Objet : Projet de renouvellement d'un parc éolien sur les communes de Cuq et Servies consistant en l'implantation de 2 éoliennes en lieu et place des 6 éoliennes existantes

Contribution de la DDT du Tarn – Service connaissance des territoires et urbanisme
Projet de parc éolien sur les communes de Serviès et Cuq
Communauté de communes du Laurécois Pays d'Agout

- Vue des hauteurs de Puylaurens (Moulin)

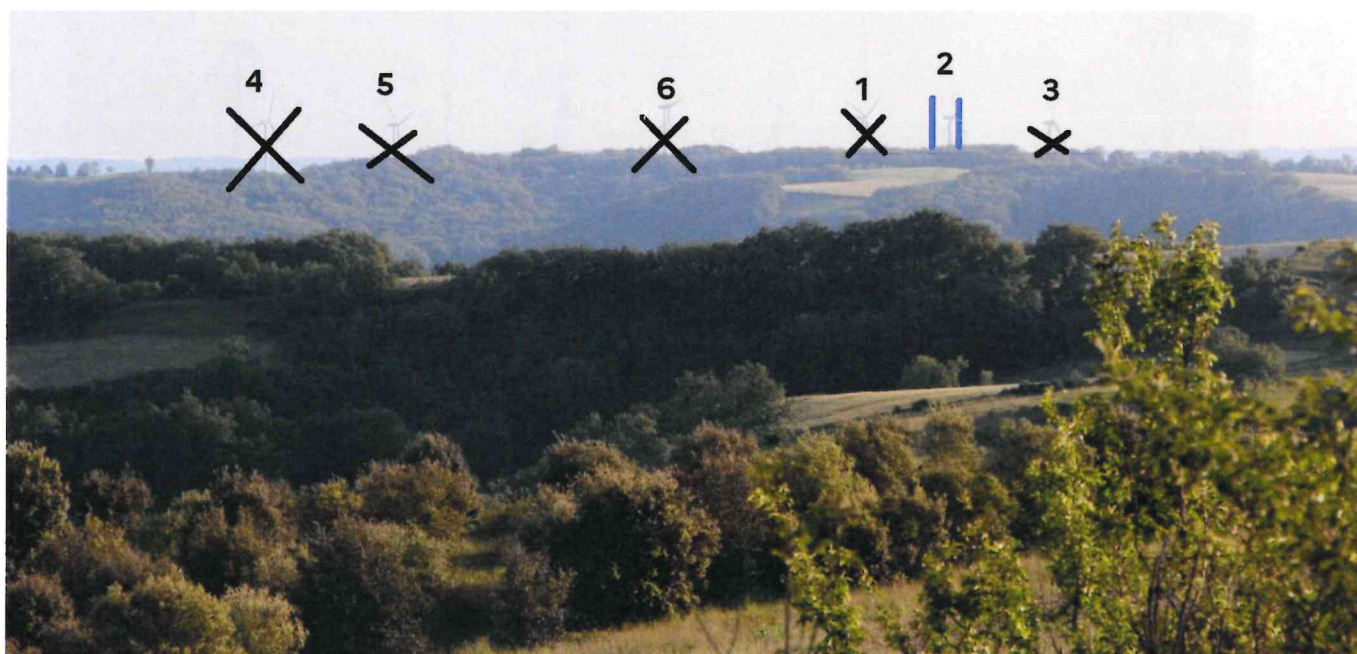
Depuis le moulin de Lautrec, les 2 éoliennes seront visibles à l'extrême Est du champ de vision de la ligne de crête. Elles devraient en outre se confondre ou être très voisines, puisqu'apparemment situées dans un alignement assez similaire.

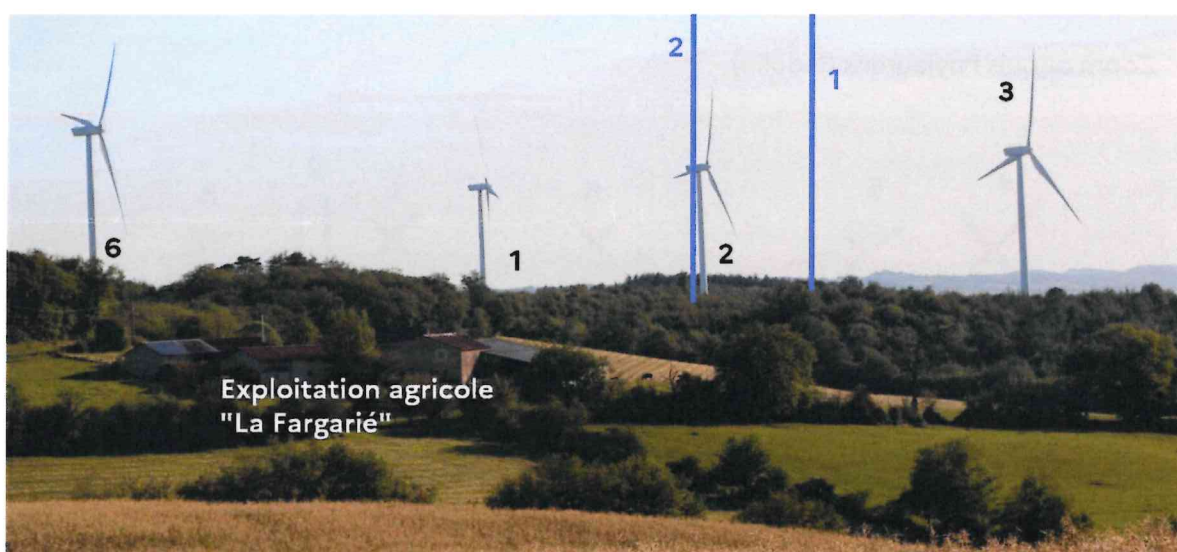
Depuis les zones habitées de la commune de Serviès, le projet aggrave sensiblement l'impact visuel depuis les habitations riveraines des hameaux de Varagnes, Métairie Haute et Fontaurie, avec le rapprochement de l'éolienne n°1 par rapport à l'ancienne éolienne n°1.

À noter également la présence du bâti local patrimonial ci-dessous face au projet d'éolienne 1.
